令和 5 年 2 月 3 日

第 1 回京都市環境影響評価審査会 補足説明
追加提出資料

京都駅東南部エリアプロジェクト有限責任事業組合
エヌ・ティ・ティ都市開発株式会社

図1 参考図：等時間日影線図（敷地A）

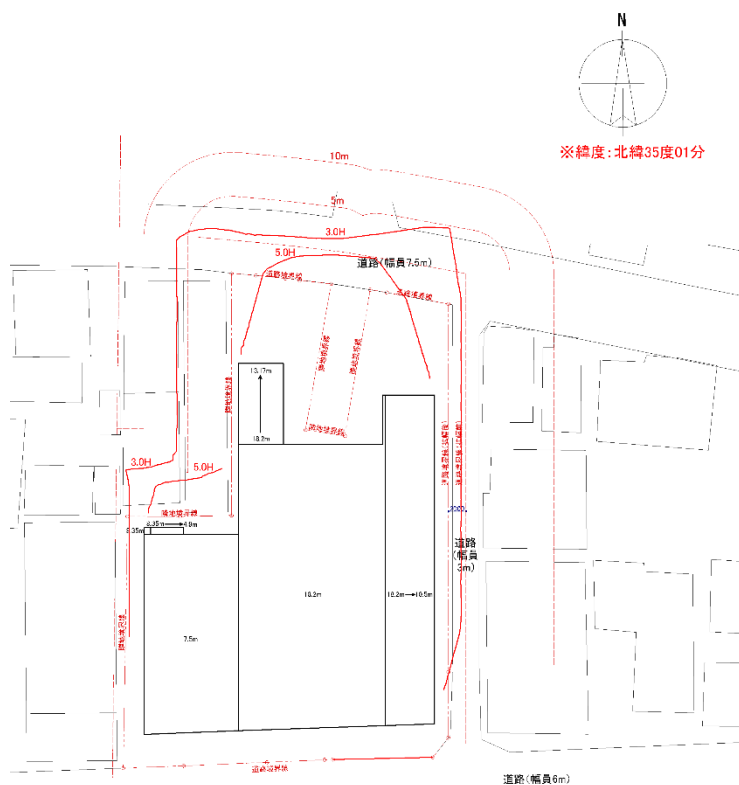
機能に即した建物規模及び建物高さにおいて影響の比較検討が難しいため、結果として日照障害及び風害についても影響が大きく異なる複数案を設定することは難しいですが、日照障害については近隣住宅への影響が大きい可能性があるため、影響を比較検討する場合の検証に限らず、実態を確認しました（巻末「参考」参照）。その結果、建築基準法第 56 条の 2（日影による中高層の建築物の高さの制限）の規制に適合していることを確認しています。

なお、今後作成する配慮書においては、「4.3 環境影響評価の対象として選定しなかった環境要素とその理由」の項を追加し、上記の主旨をふまえた理由を記載するとともに、建築基準法第 56 条の 2（日影による中高層の建築物の高さの制限）の規制に適合していることが確認できる情報（等時間日影図）を参考掲載いたします。
